OSSERVAZIONI

IMPIANTO TRATTAMENTO RIFIUTI FRAZIONE ORGANICA – FORSU CON PRODUZIONE DI BIOMETANO proponente società AGRINATURA s.r.l.

SILVIA – VIA85-BS

sulle integrazioni del 12 giugno/17 luglio 2020 prot. 84391/2020

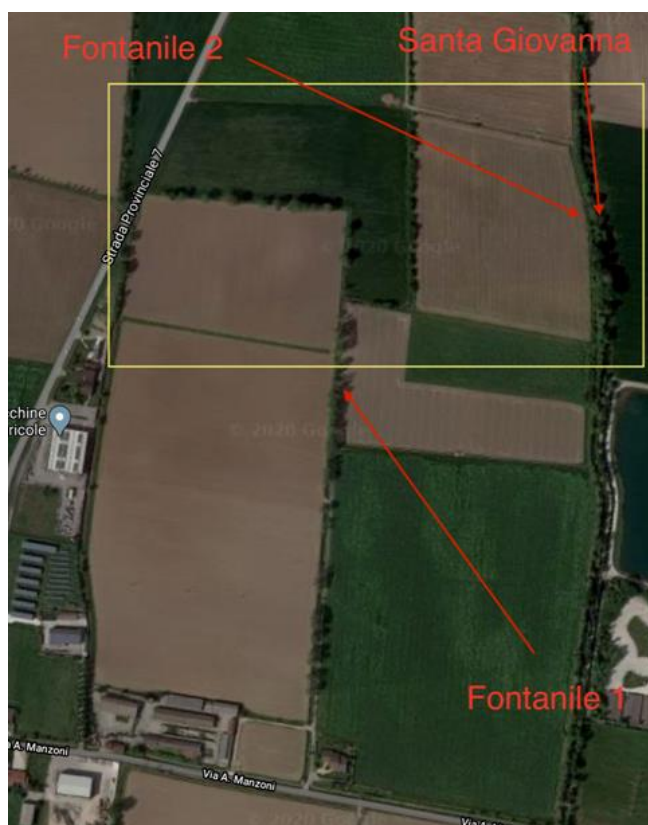
- ✓ In primo luogo si evidenzia una grave inesattezza del SIA, dove nell'esame della verifica dei criteri localizzativi non annovera la presenza di criteri escludenti: l'area è infatti non solo tangente su tutto il lato Est alla Roggia Serioletta, ma è attraversato da un fontanile, perennemente alimentato, in ottimo stato di conservazione e ricco dal punto di vista ecosistemico, di cui si produce la posizione nella cartografia qui inclusa:

Ebbene, il fontanile costituisce **reticolo rispetto al quale si applica la fascia di rispetto ex art. 96 lett. f del R.D. 523/04 di dieci metri**, distanza legale stabilita anche dalla Corte di Cassazione, con riferimento ai fontanili, con sentenza 24239/2007, sez. III, dalla seguente massima: *“la qualificazione di tutte le acque come appartenenti al demanio pubblico, salvo limitatissime eccezioni, ribadita dall’art. 1 del DPR 238/99, è stata da ultimo confermata dall’art. 144 del d. lgs. 152/06. Ne consegue che anche alle aste dei fontanili resta ancora applicabile l’art. 96 del R.D. 523/04, non abrogato...e che comunque prevede il divieto di copertura di qualunque corso d’acqua che sia imposta da ragioni di tutela della pubblica incolumità”*.

Ora, nella compilazione della Tabella 2-2 verifica dei **Criteri localizzativi: Tutela delle risorse idriche**, Corsi d’acqua e canali, criterio escludente, la proponente riferisce: Assenti. (pag. 2/80 SIA R5.02 15-108 settembre 2017)

Invece il sito, per come definito dal perimetro anche nelle recenti integrazioni, è attraversato dal Fontanile (i), oltre a confinare con la Roggia Serioletta da cui il perimetro del sito non rispetta la fascia del 10 metri (ii), a nulla rilevando che la proponente affermi che nei 10 metri non verrà realizzato nulla.

E’ dunque un dato di fatto che **il sito, come perimetrato, insiste su un fontanile e dunque che esiste un criterio escludente.**

Parimenti **la perimetrazione del sito non rispetta la distanza di 10 metri dalla Roggia Serioletta**, con configurazione dunque di un secondo criterio escludente.
